Gegenstand: Überprüfung und Austausch des Schalldämpfers der Antriebseinheit, Erweiterung und Berichtigungen in den Handbüchern.

Betroffen: ASH 25 M, Geräte-Nr. 858, alle

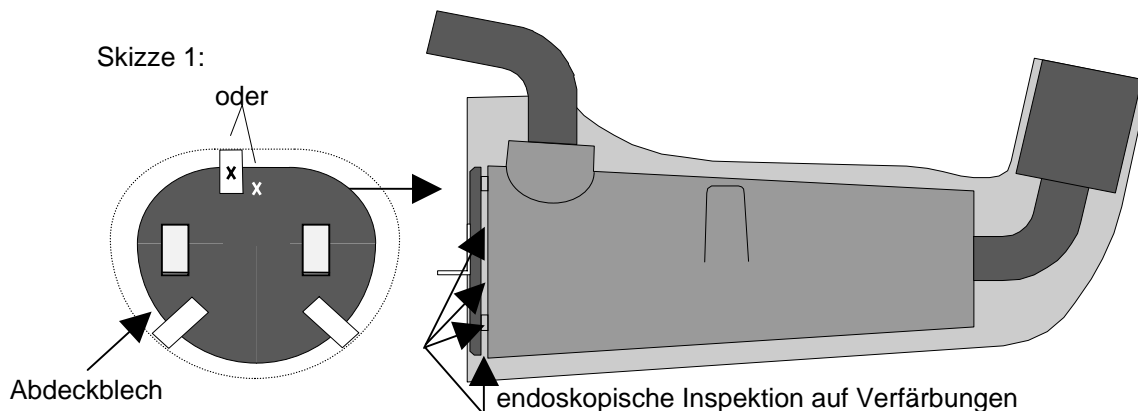
Dringlichkeit: Bei allen Motorseglern ist vor dem nächsten Motorbetrieb zu überprüfen, welche Schalldämpferversion installiert ist. Die verbesserten Schalldämpfer wurden mit einem X gekennzeichnet. Diese Markierung befindet sich auf der Vorderseite an der in Skizze 1 gezeigten Position:

Bei einer Betriebszeit des Schalldämpfers von mehr als 40 Stunden, ist zusätzlich mit einem Endoskop die Vorderseite des Schalldämpfers hinter dem Abdeckblech (siehe Skizze 1) auf Anlaßfarben zu überprüfen. Zeigt diese Überprüfung keine Verfärbung von der goldgelben Grundfärbung hin zu einem grauen bzw. bläulichen Farbton, so ist eine weitere Motorlaufzeit von weiteren 2 Stunden möglich. Diese Überprüfung kann im 2 Stundenrhythmus bis zu maximal 60 Betriebsstunden des Schalldämpfers durchgeführt werden.
